LICITACIÓN PUBLICA INTERNACIONAL ANDE Nº1054/2014

SOLICITUD DE ACLARACIONES

1 – EQUIPOS AUXILIARES PARA LÁMPARAS DE VAPOR DE SODIO DE ALTA PRESIÓN

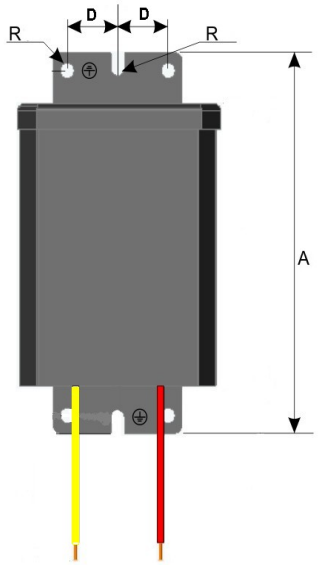
*"4.3.4 -La reactancia debe tener una **base** de chapa de acero, de espesor mínimo 1,2mm, con las dimensiones y formato estabelecidos en el Diseño – Figura 2. La misma debe estar galvanizada o pintada."*

Los reactores propuestos por nosotros difieren en algunos detalles del modelo presentado en la figura 2, página 15, de la norma EE.TT ANDE 07.61.08 – Rev.5 Por eso solicitamos una posición por parte de la ANDE referente a los modelos de reactores ofertados por nosotros. Las dimensiones propuestas siguen abajo:

Especificación ANDE (Cotas em mm)					
Cotas	A	B	C	D	R
100W	≤ 130	≤ 90	≤ 80	≤ 30	3
150W	≤ 130	≤ 90	≤ 80	≤ 30	3
250W	≤ 160	≤ 100	≤ 90	≤ 35	3
400W	≤ 170	≤ 110	≤ 110	≤ 35	3

Propuesto por nosotros (Cotas em mm)					
Cotas	A	B	C	D	R
100W	≤110	≤90	≤ 80	≤ 22	3
150W	≤ 130	≤ 90	≤ 80	≤ 22	3
250W	≤ 155	≤ 100	≤ 90	≤ 25	**4**
400W	≤170	≤ 100	≤ 90	≤ 25	**4**
